EV-advies

Aan : Team vergunningen
Organisatie : RUDD
Van : Team advies
Betreft : Hooiweg Noord in Wilhelminaord (Westerveld)
Zaaknummer : Z2020-00010190
Datum : 8 december 2020

Figuur: Uitsnede EV-Signaleringskaart

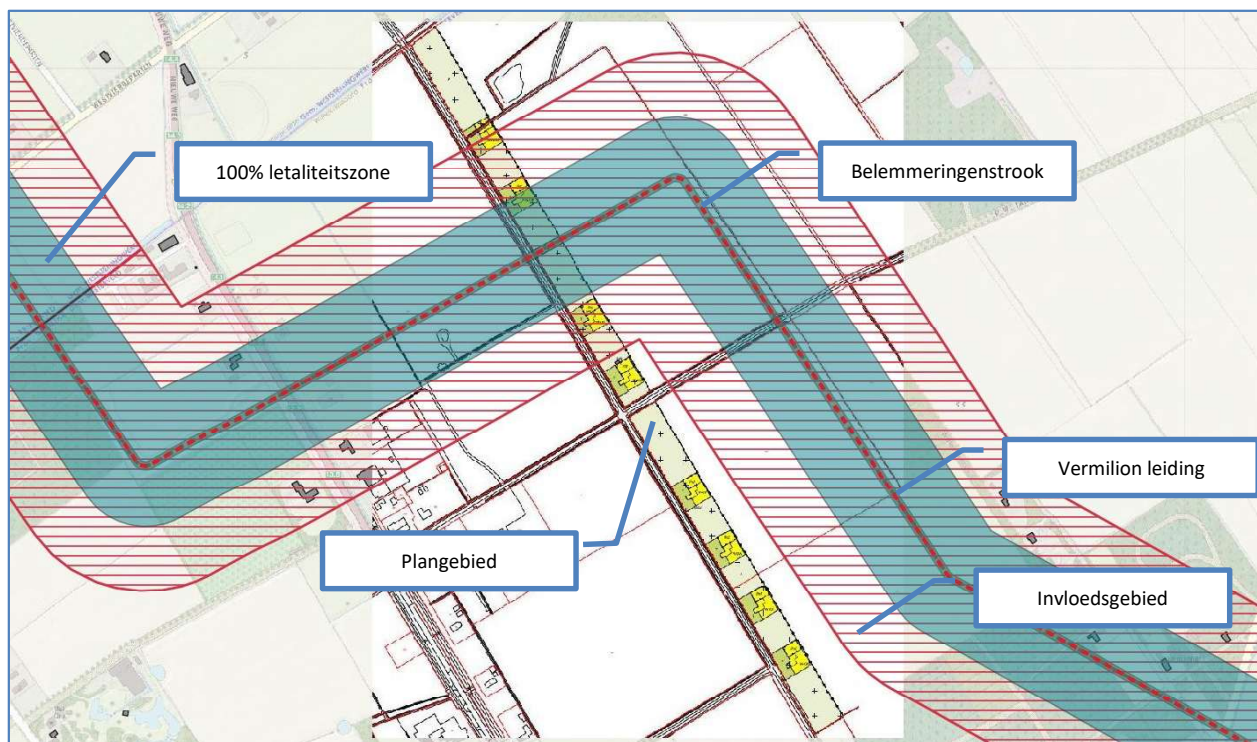
Binnen het invloedsgebied zijn 3 van de 8 koloniewoningen geprojecteerd, waarvan 1 koloniewoning gedeeltelijk binnen de 100% letaliteitszone van de hoge druk aardgastransportleiding is geprojecteerd. Dit houdt in, dat de personen van de woning die binnen de 100% letaliteitszone ligt, die zich zowel buiten als binnen bevinden, een fakkelbrand als gevolg van een lek of een breuk van de gasleiding niet zullen overleven als deze fakkelbrand in de nabijheid van de planlocatie plaatsvindt.

Het advies is dan ook om het bouwvlak van deze koloniewoning buiten de 100% letaliteitszone te plaatsen, door deze in noordelijke richting te verplaatsen. Omdat het hier gaat om een nog te realiseren plan is het ruimtelijk gezien wellicht mogelijk het bouwvlak in noordelijke richting te verplaatsen. Als verplaatsing om andere relevante redenen niet mogelijk is, kan de gemeente hier desondanks wel aan mee werken, mits zij zich in het ruimtelijk besluit uitspreekt, dat deze ontwikkeling aanvaardbaar wordt geacht. De kans van optreden van een calamiteit met de buisleiding is namelijk erg klein maar het effect ervan kan groot zijn.

Onderdeel van het invloedsgebied is de 100% letaliteitszone ter grootte van 80 meter. Binnen de 100% letaliteitszone van de leiding is 1 koloniewoning geprojecteerd. Uit veiligheidsoverweging wordt geadviseerd om binnen de 100% letaliteitszone geen nieuwe woning toe te staan en is het advies om de woning in noordelijke richting te verplaatsen. Binnen de 100% letaliteitszone biedt een gebouw namelijk onvoldoende bescherming aan personen die binnen verblijven tegen de hoge hittestraling van een fakkelbrand als gevolg van een breuk van de hoge druk aardgastransportleiding als deze ter hoogte van de woning plaatsvindt. Ook de mogelijkheid om van de risicobron af te kunnen vluchten is binnen de 35 kW/m² (100% letaliteitszone) niet mogelijk.

Het gaat hier om een nog te realiseren plan, waarbij het wellicht mogelijk is om nog met bouwvlakken te schuiven, zodanig dat binnen de 100% letaliteitszone geen nieuwe woning wordt gerealiseerd. Als het om andere relevante redenen niet mogelijk is om het binnen de 100% letaliteitszone gelegen bouwvlak te verplaatsen, zal de gemeente dit in de motivering mee moeten wegen.
